H4-CA-273-R00

浜岡原子力発電所 基準地震動の策定について

2023年8月1日

<各知見のプレート境界の比較>
(内閣府(2012)の図に内閣府(2012)とMatsubara et al.(2021)のプレート境界の形状の等深線、凡例、敷地位置、深度、「トラフ軸」を加筆)

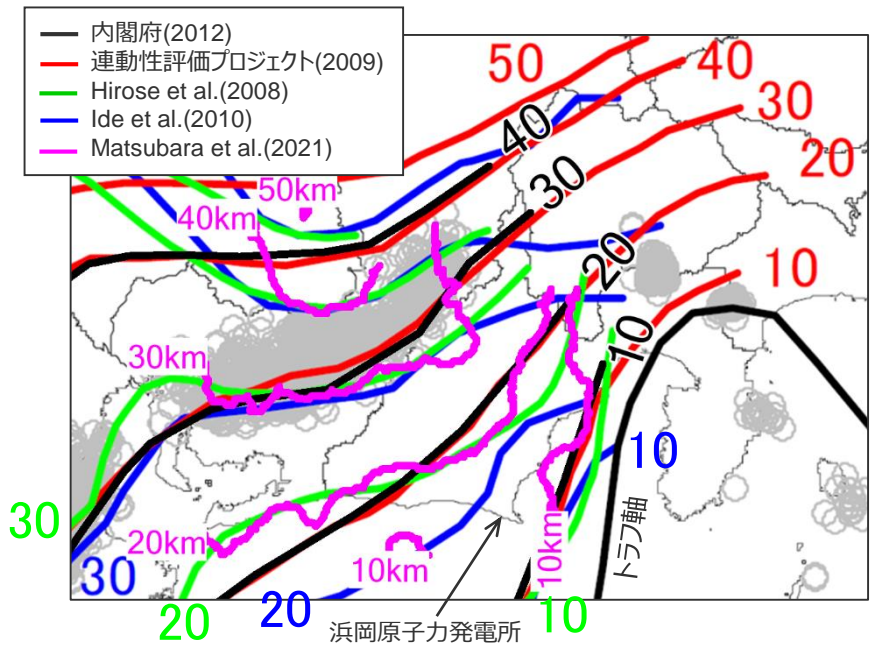
| No. | コメント | 回答概要 | ページ |
|-----|---|---|--------|
| 1 | 駿河トラフ下に沈み込む東海地域のフィリピン海プレートの形状に関する新たな知見（Matsubara et al.(2021)）の確認について、浜岡原子力発電所の地震動評価に用いている内閣府(2012)のプレート境界の形状と比較して、敷地への影響が支配的な東海SMGA①までの距離が概ね同等となっていることは確認したが、もう少し説明性を上げるため、地震動評価への影響が小さいことを示すこと。 | Matsubara et al.(2021)において図示されている範囲のプレート境界深さを反映した強震断層モデルを作成して、断層モデルを用いた手法による地震動評価を行い、内閣府モデル（最大クラスの地震）と地震動評価結果が同程度であることを確認した結果を説明する。 | p.111~ |

- Matsubara et al.(2021)は、最新の記録を用いて行った地震波トモグラフィー法による速度構造等に基づき東海地域のプレート境界の形状を推定し、同じく地震波トモグラフィー法による速度構造等に基づき推定されたHirose et al.(2008)のプレート境界の形状と比較し、駿河トラフから沈み込むフィリピン海プレートは深さ20km程度までが既往のモデルより少し浅くなったとし、深さ10kmの等深線がやや西側に位置している。
- 内閣府(2012)のプレート境界の形状は、地下構造探査結果等による連動性評価プロジェクト(2009)に基づき深さ10km及び20kmの等深線が設定されており、右図のとおり、深さ10kmの等深線は、Hirose et al.(2008)よりやや西側に位置し、最新の記録を用いて推定されたMatsubara et al.(2021)とより整合的である。また、深さ10km以外の等深線についても、内閣府(2012)はMatsubara et al.(2021)と概ね整合している。
